เอกสารประกอบแบบก่อสร้างเพิ่มเติม งานก่อสร้างเชื่อมกันดินพร้อมรั้ว สถาบันพระบรมราชชนก

ให้ผู้รับจ้างดำเนินการ ก่อสร้างเชื่อมกันดินพร้อมรั้ว ตามแบบเลขที่ ๘๘๖๗๑๑ โดยมีรายละเอียด ประกอบการก่อสร้าง เพิ่มเติม ดังนี้

ภาพแสดงตำแหน่งเชื่อมเพิ่มเติม
NOT TO SCALE

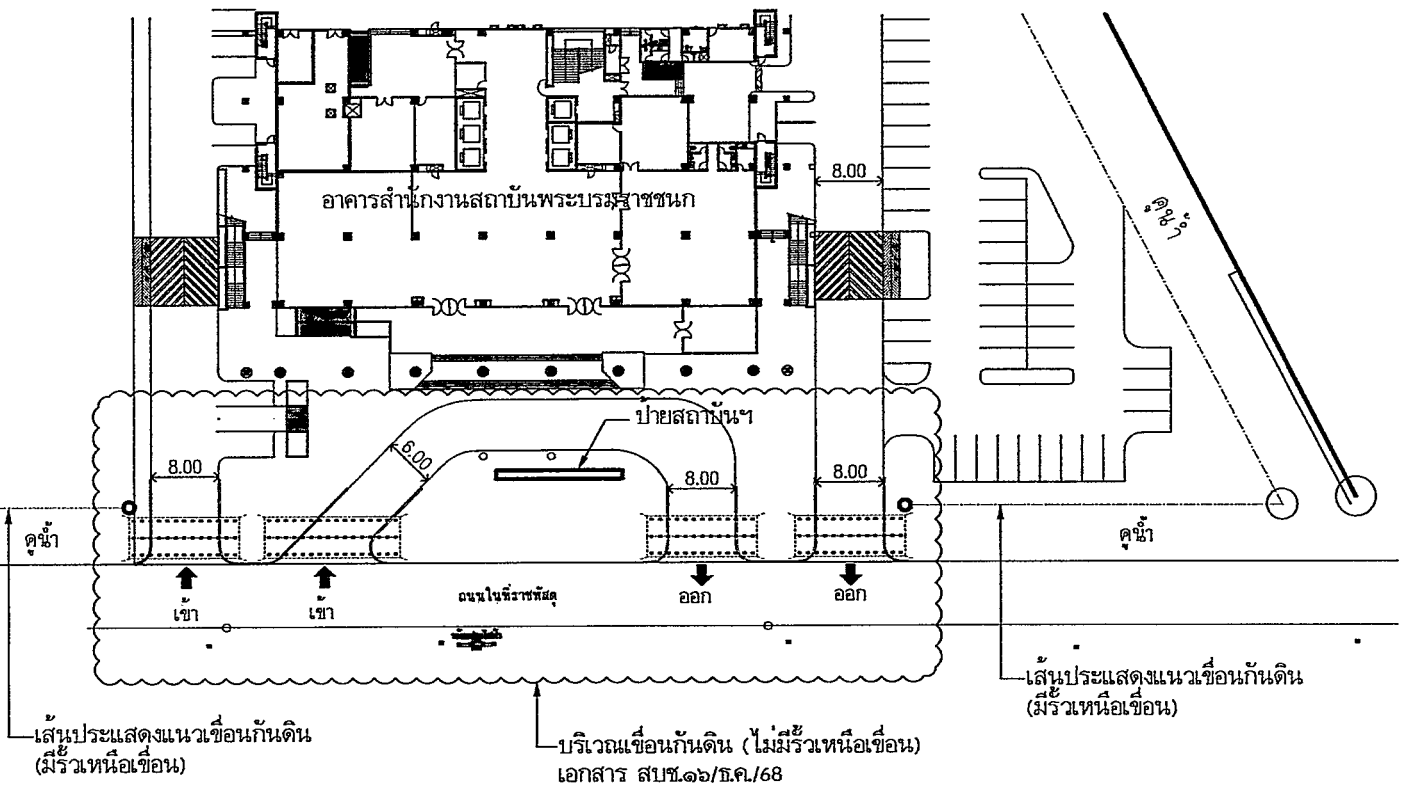
๑. ให้ก่อสร้าง เชื่อมกันดินโดยไม่ต้องมีรั้วเหนือเชื่อม เพิ่มเติม กำหนดให้ก่อสร้างตามรายละเอียดของแบบ วิศวกรรมโครงสร้าง แผ่น ST-๑๐๐๑ ลำดับ ๐๘/๑๓ , ST-๓๐๐๑ ลำดับ ๐๙/๑๓ , ST-๓๐๐๒ ลำดับ ๑๐/๑๓ ตำแหน่งก่อสร้าง บริเวณด้านหน้าตลอดแนวระหว่าง BOX CONVERT ทางเข้าและทางออก แบ่งเป็น ๓ ช่วง (ช่วงที่ ๑ ความยาวประมาณ ๓.๐๐ เมตร , ช่วงที่ ๒ ความยาวประมาณ ๒๘.๒๔ เมตร และช่วงที่ ๓ ความยาว ประมาณ ๔.๕๐ เมตร) รวมระยะความยาวของเชื่อมทั้งสิ้น ประมาณ ๓๕.๗๔ เมตร โดยกำหนดให้ปรับแนวปลายเชื่อมทั้ง ๒ ด้าน มาชน กับ BOX CONVERT ทั้ง ๓ ช่วง ตามเอกสารเลขที่ สบช.๑๖/ธ.ค./๖๘ แผ่นที่ ๒/๓

ทั้งนี้ ก่อนดำเนินการก่อสร้าง ให้ผู้รับจ้างจัดทำ Shop Drawing แสดงตำแหน่งขออนุมัติต่อคณะกรรมการ ตรวจสอบพัสดุ กรณีไม่สามารถก่อสร้างเชื่อมได้ตามตำแหน่งที่ระบุไว้ในแบบรูปและรายการละเอียด คณะกรรมการ ตรวจสอบพัสดุจะเป็นผู้กำหนดตำแหน่งการก่อสร้างใหม่เพื่อให้ครบถ้วนตามปริมาณงานตามสัญญา กรณีไม่มีตำแหน่ง การก่อสร้างใหม่ ไม่สามารถก่อสร้างเชื่อมได้ครบถ้วนตามปริมาณงานตามสัญญาให้ตัดลดค่างานคืนราชการตามระเบียบ และสัญญาจ้าง
